Synopse

**Braunkohlenplan Garzweiler II, Sachlicher Teilplan:
Sicherung einer Trasse für die Rheinwassertransportleitung,
Stand: Juni 2019**

Blatt 1, S. 1
Land NRW (2018) Datenlizenz Deutschland - Namensnennung -
Version 2.0 (www.govdata.de/dl-de/by-2-0)

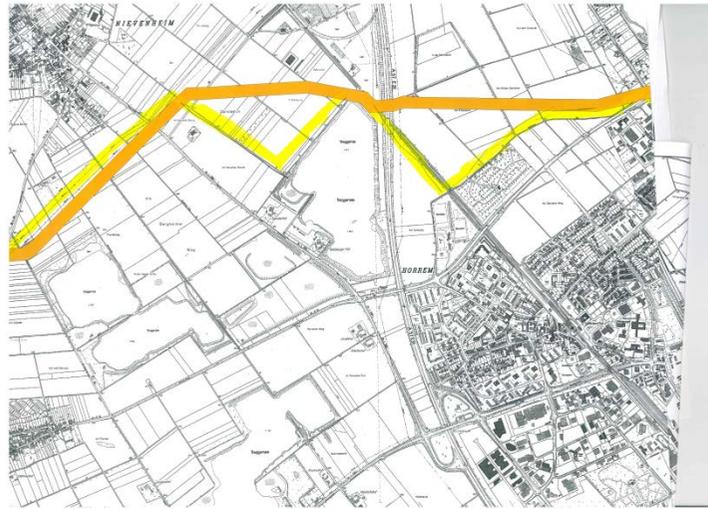
Blatt 1 Seite 1: Zur Hochspannungsleitung ist ein Mindestabstand einzuhalten. Es wird eine Trasse durch Ackerflächen gegenüber einer Trassenführung durch Grünland bevorzugt. Ein Abstand zum Weg ist aufgrund vorhandener Leitungen einzuhalten. Der Anregung wird nicht gefolgt.

Blatt 1, S. 3
Land NRW (2018) Datenlizenz Deutschland - Namensnennung -
Version 2.0 (www.govdata.de/dl-de/by-2-0)

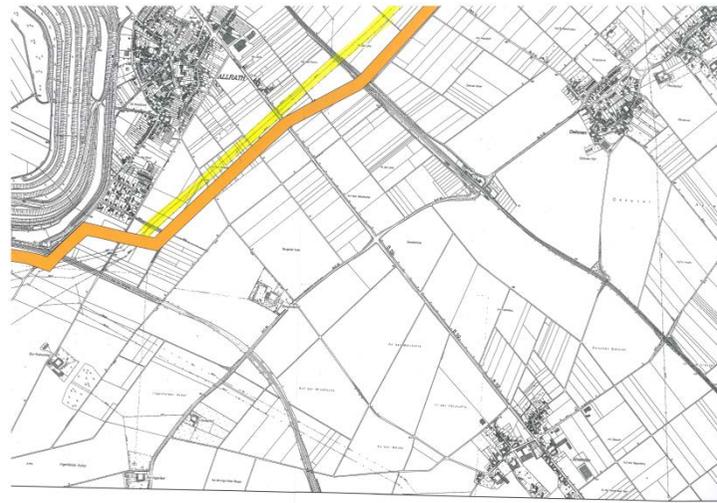
Blatt 1 Seite 3: Zur Hochspannungsleitung ist ein
Mindestabstand einzuhalten. Der Anregung wird nicht
gefolgt.

Blatt 2, S. 3
Land NRW (2018) Datenlizenz Deutschland - Namensnennung -
Version 2.0 (www.govdata.de/dl-de/by-2-0)

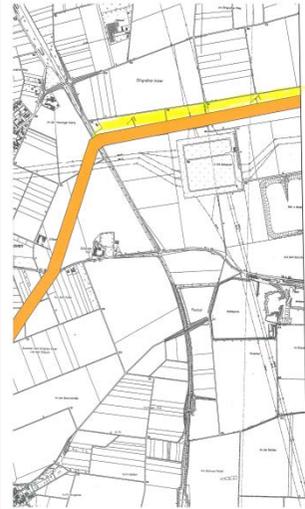
Blatt 2 Seite 3: Zur Hochspannungsleitung ist ein Mindestabstand
einzuhalten. Knicke im Leitungsverlauf von 90° sind aufgrund
hydraulischer Probleme nicht möglich. Der Anregung wird nicht
gefolgt.
